**CCR-VIA -- COMITATO DI COORDINAMENTO REGIONALE PER LA
VALUTAZIONE D'IMPATTO AMBIENTALE**

Giudizio n° 3400 del 22/04/2021

Oggetto: Impianto di recupero rifiuti inerti non pericolosi per un quantitativo superiore a 10 ton/giorno

Comune di Intervento: Rosciano

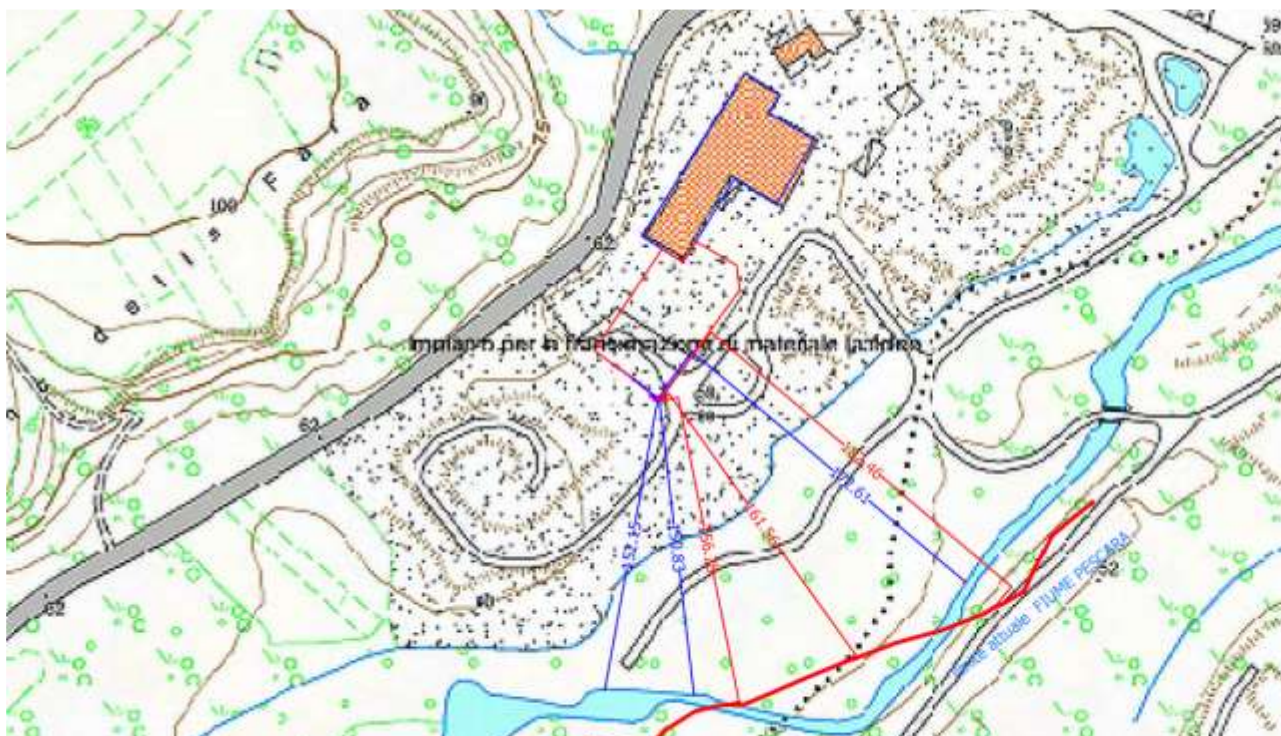
Pertanto, per quanto sopra, è necessario calcolare correttamente, su base cartografica adeguata, la distanza dei confini dell'impianto dall'area demaniale in quanto più esterna rispetto all'argine/sponda indicati negli elaborati progettuali. Nell'elaborato dovrà essere riportata anche la distanza dei confini dell'impianto dal limite esterno della "piena ordinaria", equivalente al perimetro della classe di pericolosità P4.

Al fine di rispondere comunque al giudizio, essendo l’area a disposizione molto ampia e completamente impermeabilizzata, viene dichiarato che **la recinzione più prossima al corso d’acqua principale (Fiume Pescara) verrà traslata di circa 7 metri in direzione opposta** all’alveo fluviale e che ciò permetterà di rispettare la distanza di mt 150 dal punto più prossimo della recinzione dell’impianto all’argine in sx idrografica del fiume Pescara.

Il tecnico dichiara che tale **distanza** è stata **verificata sia su base cartografica** (CTR Abruzzo – Geoportale) **sia attraverso rilievo strumentale** effettuato in data 05/02/2021, che evidenzia l’attuale corso del fiume Pescara, in quanto è stato ritenuto utile dimostrare attraverso rilievo strumentale, il rispetto della distanza minima prescritta dalla normativa vigente. Il tecnico allega la **nuova cartografia** con evidenza delle distanze.

In risposta al punto del Giudizio in cui si chiedeva di riportare *“la distanza dei confini dell’impianto dal limite esterno della “piena ordinaria”, equivalente al perimetro della classe di pericolosità P4”*, il tecnico ha allegato la **planimetria di dettaglio su base cartografica CTR** regione Abruzzo (Geoportale) ove viene evidenziato il rispetto della **distanza** dal punto più prossimo della **recinzione dell’impianto** al confine della **zona** indicata come **P4**, pari a **m 59,45**.
